## Antrag: Mehr Platz für Fußgänger beim geplanten Umbau U-Bahn-Ausgang Fraunhoferstraße

Der BA2 möge beschließen

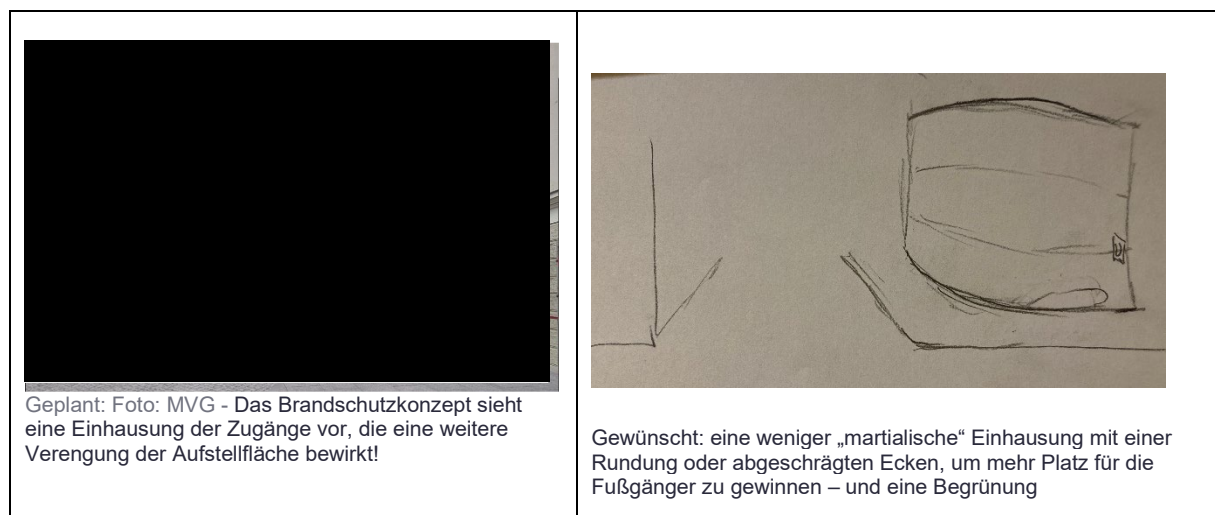
**Die MVG und die LHM werden aufgefordert beim geplanten Umbau des U-Bahnaufgangs Ecke Fraunhofer- / Klenzestraße mehr Platz für die Fußgänger zu realisieren. An dieser Stelle gibt es zu wenig Platz für die Wartenden an der Ampelanlage, vor allem zu den Stoßzeiten des Berufsverkehrs und des Beginns und Endes von Schule, Hort, Kindergarten, KiTa.**

**Begründung:** Beim Umbau des -Bahn-Aufgangs soll eine Lösung gesucht werden, die mehr Gehwegfläche für die Fußgänger ergibt. Vorstellbar ist zum Beispiel ein runder Bau oder abgeschrägte Ecken oder ein schmalerer Bau mit einer Schrägung über den U-Bahn-Treppen.

Zudem sollte ein Bauwerk an dieser Stelle auch begrünt sein! Vielleicht vom Dach nach unten?! Vor allem da hier Bäume entfallen, die in dieser innerstädtischen dichten Situation sehr wichtig sind. Bitte bedenken sie, wieviel CO<sub>2</sub>-Fressendes bzw. O<sub>2</sub>-Lieferndes Blatt-Volumen hier entfällt. Es müsste eigentlich Pflicht sein, dies zu ersetzen.

An dieser Stelle gibt es zu sowieso viel zu wenig Platz für die vielen Passanten und die Wartenden an der Ampelanlage, vor allem zu den Stoßzeiten des Berufsverkehrs und zu Beginn und Ende von Schule, Hort, Kindergarten und KiTa. Da sollte ein Umbau genutzt werden, um die Situation zu verbessern und nicht zu verschlimmern.
